MEMO

Onderwerp:
Controle schoraanvulling Bruinisser Stelberg

Kenmerk Projectbureau Zeeweringen:
PZDB-M-11276

Afbeelding 1 (uit ARCADIS, 2011): Luchtfoto van het te herstellen schor. Op de foto's staan de dijkpaalnummers (dp) van de aanliggende dijk. De delen in de blauwe cirkels zijn aangevuld. Het groene deel geeft het vergraven deel van het schor aan.

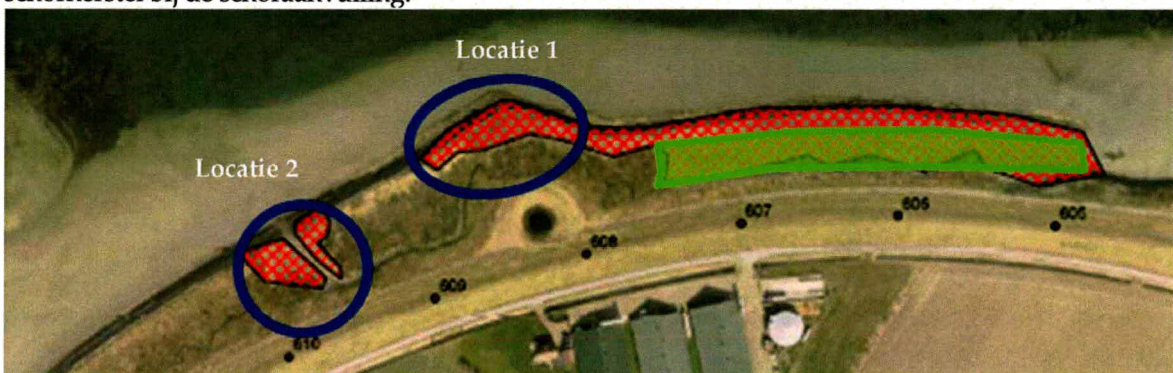
Op 8 september 2011 heeft een veldbezoek plaatsgevonden aan het projectgebied (zie Afbeelding 1). Tijdens dit veldbezoek is gekeken of de voorwaarden zijn gecreëerd voor een zo optimaal mogelijk schorherstel bij de schoraanvulling.
